Projet éolien des Moulins de Méry – Réponse à l'avis MRAe

Mai 2026

La Mission Régionale d'Autorité Environnementale des Hauts-de-France a délibéré le 10 mars 2026 un avis pour le projet éolien des Moulins de Méry, situé sur la commune de Méry-la-Bataille (60).

Le présent document a pour vocation de répondre à cet avis.

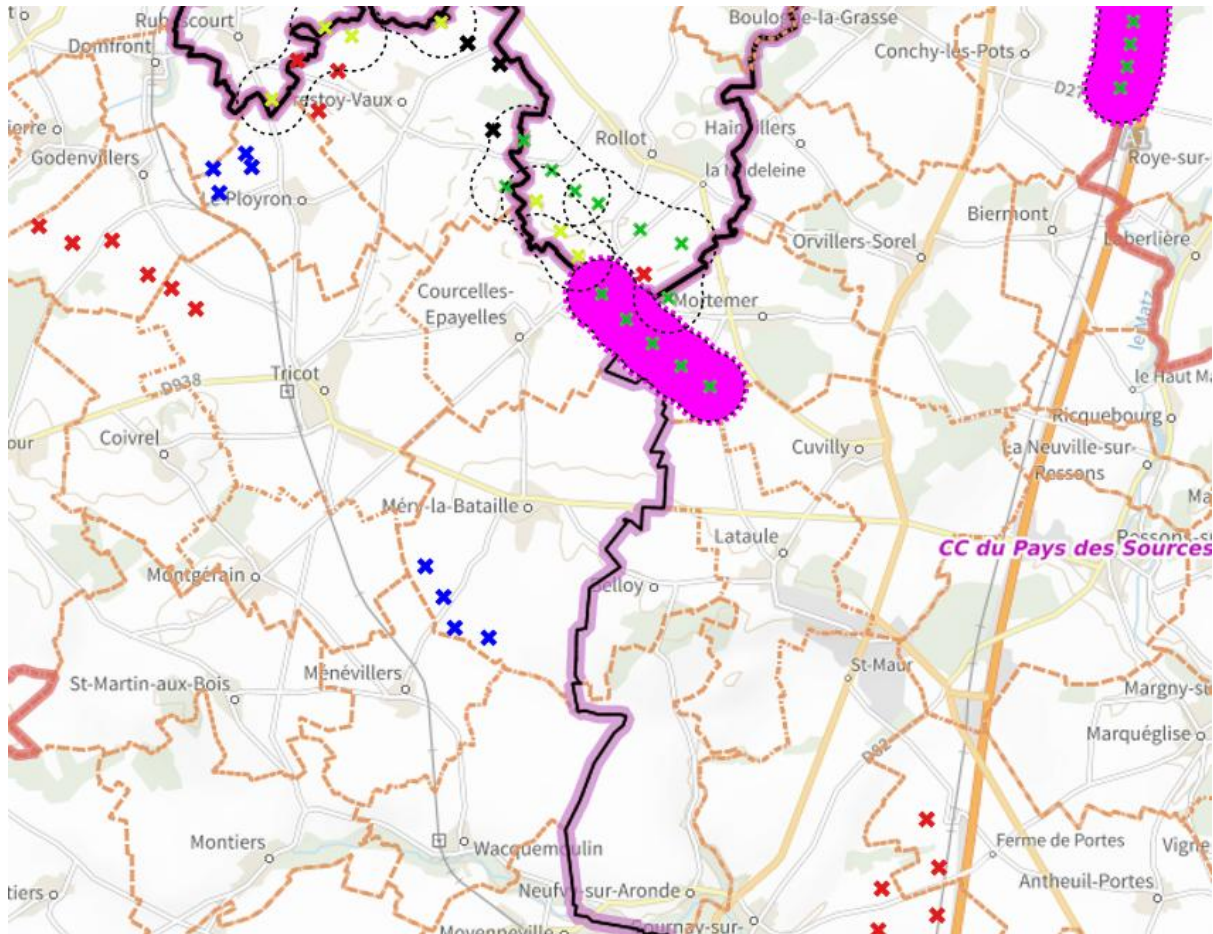
- *de se rapprocher des exploitants des parcs voisins et/ou de l'unité départementale de l'Oise de la DREAL Hauts-de-France pour obtenir les rapports de suivis, si ces rapports ne sont pas disponibles en ligne, afin de compléter l'inventaire et le cas échéant, de préciser l'état de réalisation des rapports de suivi environnemental et leur exploitation ;*
- *d'approfondir l'analyse des suivis, notamment sur les mesures correctives prises et la mesure de leurs effets, et d'en tirer les enseignements pour l'évaluation et la réduction des impacts du projet.*

Concernant les parcs éoliens des Trois-Rivières (Les Gressières) et du Bois Masson, les recherches effectuées n'ont pas permis d'identifier de rapports de suivi environnemental accessibles. Voici une capture d'écran en date de juillet 2026 issue de la carte interactive des Hauts-de-France recensant les suivis environnementaux

En l'absence de rapports disponibles, il n'a pas été possible d'exploiter ces suivis dans le cadre de l'analyse du projet. Les données et enseignements issus de ces parcs n'étaient donc pas accessibles au moment de la réalisation de l'étude.
